Date : Le 3 mars 2015/March 3 rd , 2015	Addenda/Addendum: A-M-01
À/To: Agence spatiale canadienne 6767, route de l'Aéroport Saint-Hubert (Québec) J3Y 8Y9 Att. : Mme Claudine Morin, administratrice de contrats	Projet : Agence spatiale canadienne Pav. 8 – Améliorations conditions ambiantes Project: Canadian Space Agency Pav. 8 – Improvements of ambient conditions
	N° ASC : 2014-05 N° REC : 13-009-F(2)
	Propriétaire/Owner: ASC
Distribution : Mme Josée Brassard (ASC) et M. Alain Dion (ASC)

Projet: PAVILLON 8 AMÉLIORATION DES CONDITIONS AMBIANTES/IMPROVEMENTS OF AMBIENT CONDITIONS

ADDENDA/ADDENDUM

A-M-01

SCHEMA DE CONTROLE ET DE PRINCIPE PAS D'ECHELLE

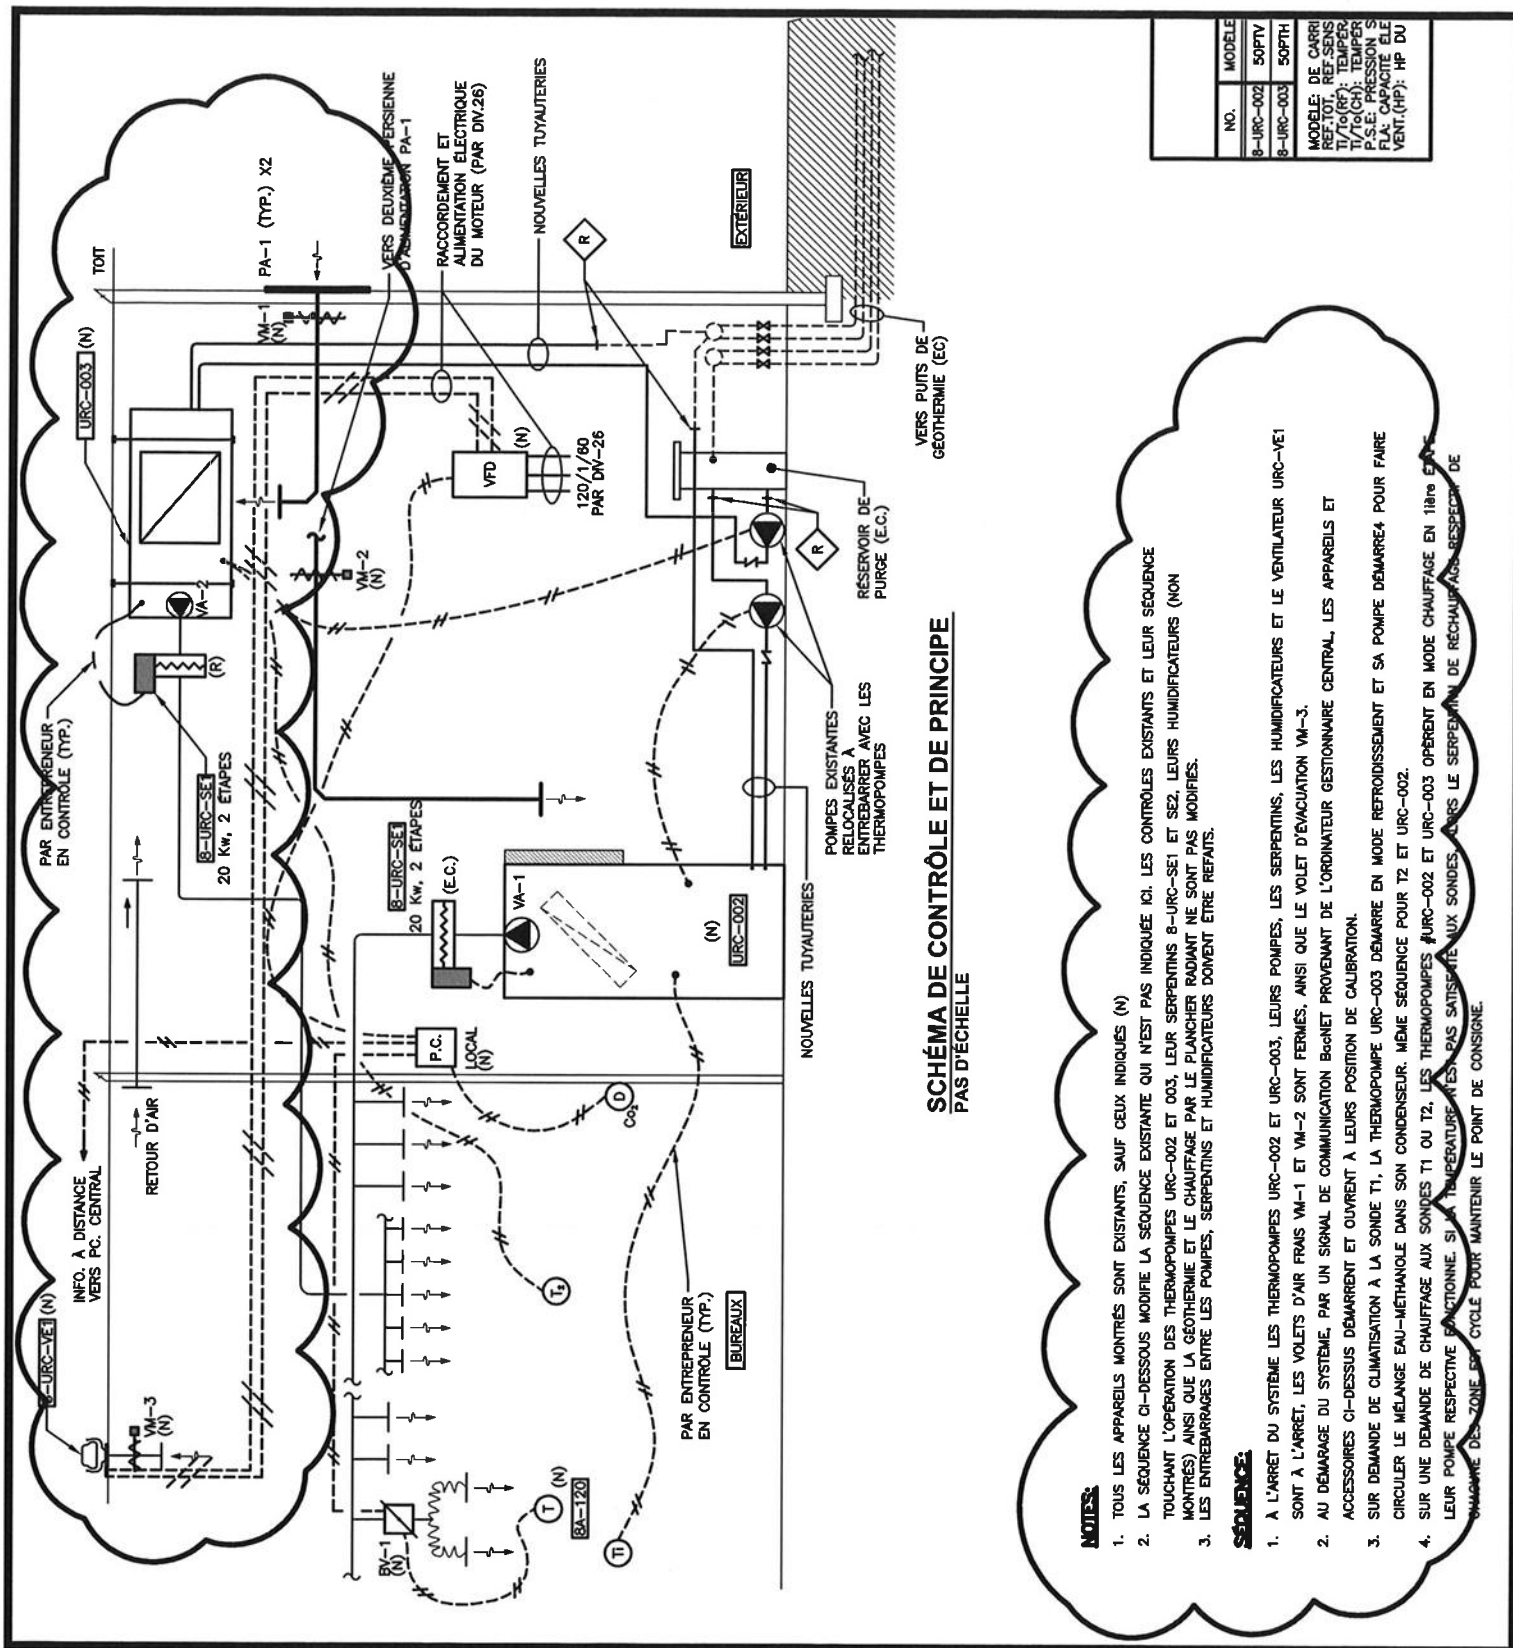
- ❖ isolation thermique révisée et ajout de spécifications d'isolation acoustique;
- ❖ schéma de contrôle et séquence révisés pour tenir compte du volet VM-3 et clarifier SE-1(R), le serpentin électrique qui est à relocaliser au lieu d'existant conservé en place;
- ❖ spécifications de VE-1 révisées pour tenir compte des produits de contrôle de l'ASC;
- ❖ spécifications révisées des volets motorisés VM-1, VM-2 et VM-3 ainsi que de leurs actuateurs.

- ❖ revised thermal insulations and adding of acoustical insulation specifications;
- ❖ revised control diagrams and sequence to cover the VM-3 damper and clarify SE-1(R) being an electrical duct heater to be relocated instead of existing kept in place;
- ❖ revision of VE-1 specifications by cancelling the back draft damper;
- ❖ revision of VFD specifications in order to match with the type of controls of CSA.

1. TOUS LES APPARELS MONTRES SONT EXISTANTS, SAUF CEUX INDIGUES (N)
2. LA SEQUENCE CI-DESSOUS MODIFIE LA SEQUENCE EXISTANTE QUI N'EST PAS INDIGEE ICI. LES CONTROLES EXISTANTS ET LEUR SEQUENCE TOUCHANT L'OPERATION DES THERMOPOMPES URC-002 ET 003, LEUR SERPENTINS 8-URC-SE1 ET SE2, LEURS HUMIDIFICATEURS (NON MONTRES) ANSI QUE LA GEOTHERMIE ET LE CHAUFFAGE PAR LE PLANCHER RADIANT NE SONT PAS MODIFIES.
3. LES ENTREBRAYAGES ENTRE LES POMPES, SERPENTINS ET HUMIDIFICATEURS DOIVENT ETRE REFAITS.

SEQUENCE:

1. A L'ARRET DU SYSTEME LES THERMOPOMPES URC-002 ET URC-003, LEURS POMPES, LES SERPENTINS, LES HUMIDIFICATEURS ET LE VENTILATEUR URC-VE1 SONT A L'ARRET, LES VOILETS D'AIR FRAIS VM-1 ET VM-2 SONT FERMES, ANSI QUE LE VOLET D'EVACUATION VM-3.

2. AU DEMARRAGE DU SYSTEME, PAR UN SIGNAL DE COMMUNICATION Ba-NET PROVENANT DE L'ORDINATEUR GESTIONNAIRE CENTRAL, LES APPARELS ET ACCESSOIRES CI-DESSUS DEMARRENT ET OUVRONT A LEURS POSITIONS DE CALIBRATION.

3. SUR DEMANDE DE CLIMATISATION A LA SONDE T1, LA THERMOPOMPE URC-003 DEMARRE EN MODE REFROIDISSEMENT ET SA POMPE DEMARRE4 POUR FAIRE CIRCULER LE MELANGE EAU-METHANOLE DANS SON CONDENSEUR. MEME SEQUENCE POUR T2 ET URC-002.

4. SUR UNE DEMANDE DE CHAUFFAGE AUX SONDES T1 OU T2, LES THERMOPOMPES #URC-002 ET URC-003 OPERENT EN MODE CHAUFFAGE EN HITE ET LEUR POMPE RESPECTIVE FAICTIONNE. SI LA TEMPERATURE N'EST PAS SATISFAITE AUX SONDES #VERS LE SERPENTIN DE RECHAUFFAGE, RESPECTIVEMENT DE CHAQUE DES ZONE EN CYCLE POUR MAINTENIR LE POINT DE CONSIGNE.

Dessin no. AMO1-6
De 9

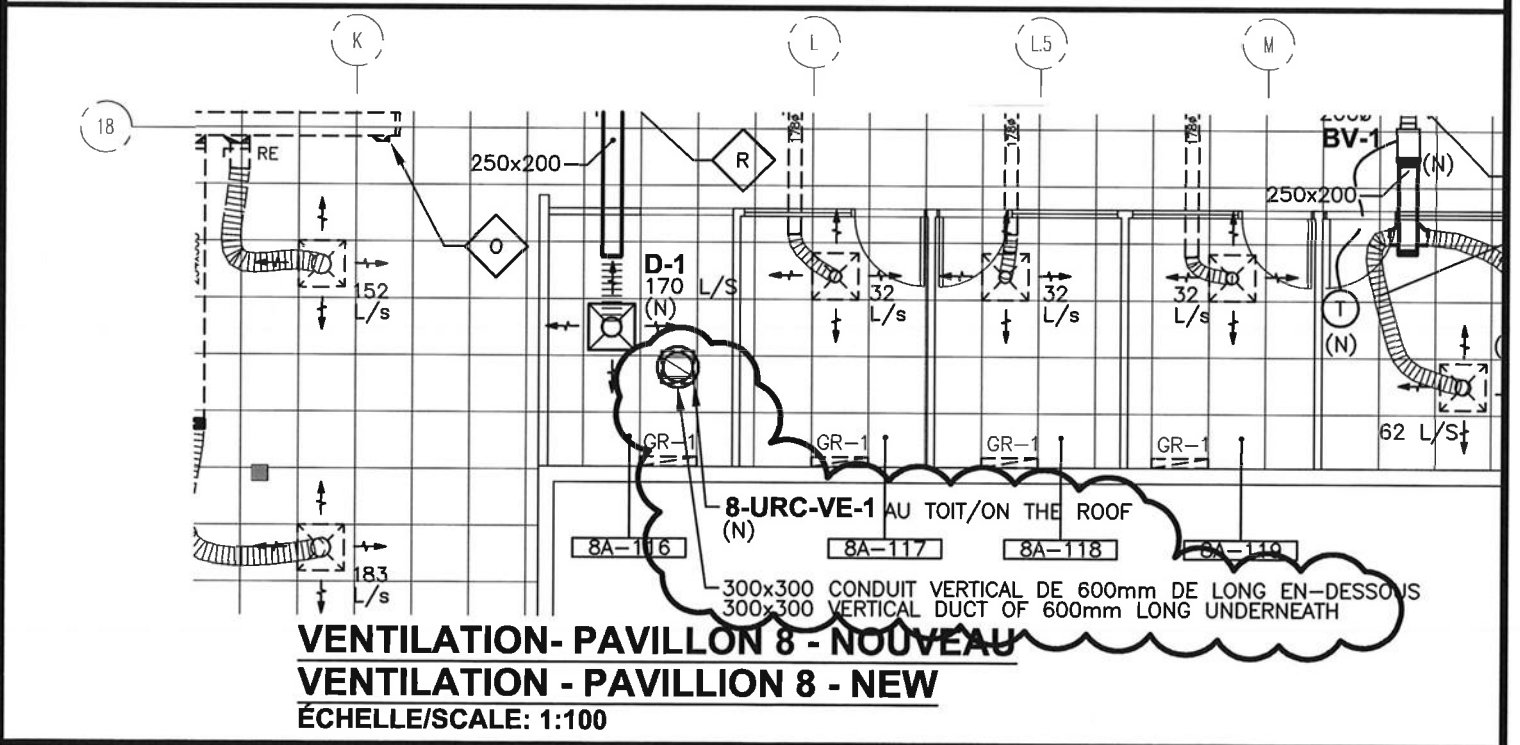
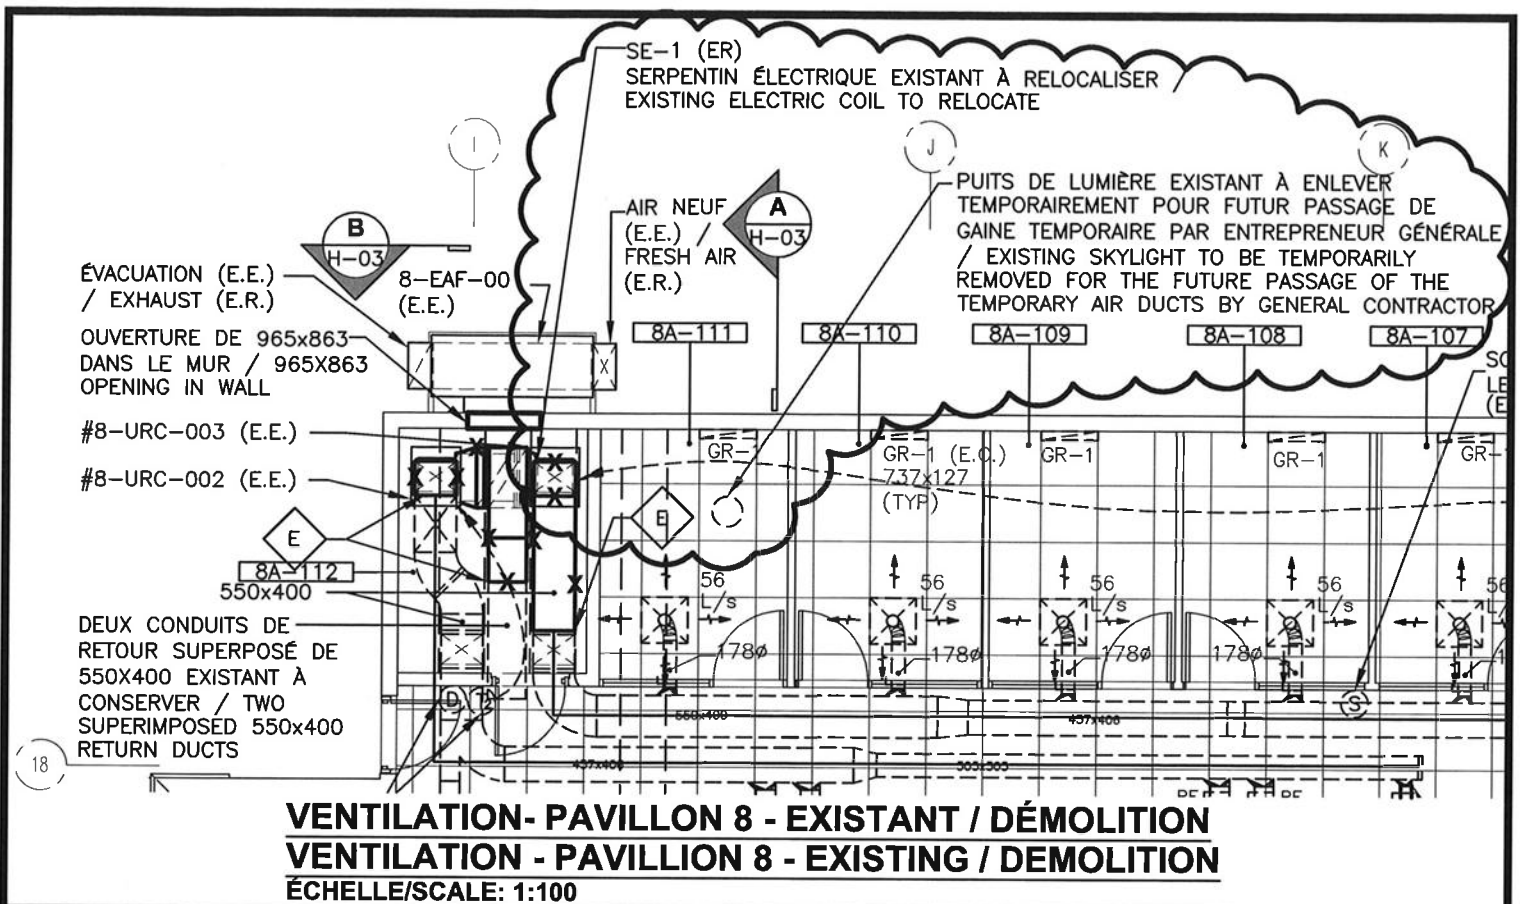
- ❖ préciser que SE-1 est à relocaliser;
- ❖ révision des gaines pour tenir compte des nouvelles gaines à fournir et installer, soit une section de 550 x 400 pour URC-003;
- ❖ précisions sur le ventilateur VE-1 et son conduit d'évacuation ainsi que la position du volet VM-3;
- ❖ ajout d'un détail d'installation de ventilateur d'évacuation au toit;
- ❖ l'unité temporaire sera de 10 tonnes. À raccorder à 600 V/3/60, puissance 70 ampères;
- ❖ le puits de lumière à enlever temporairement (indiqué au plan H-05) sera enlevé puis posé par l'entrepreneur général.

- ❖ precisions on SE-1 is to be relocated;
- ❖ duct work revisions showing new duct work to supply and install, mainly a 500 x 400 section for URC-003;
- ❖ precisions on the VE-1 fan and its exhaust duct together with location of the damper VM-3;
- ❖ adding of a roof exhaust fan detail of installation;
- ❖ the temporary unit will be a 10 tons. To be connected to 600 V/3/60, electrical power 70 amps;
- ❖ the skylight to be temporarily removed (shown on plan H-05) will be removed then reinstalled by general contractor.
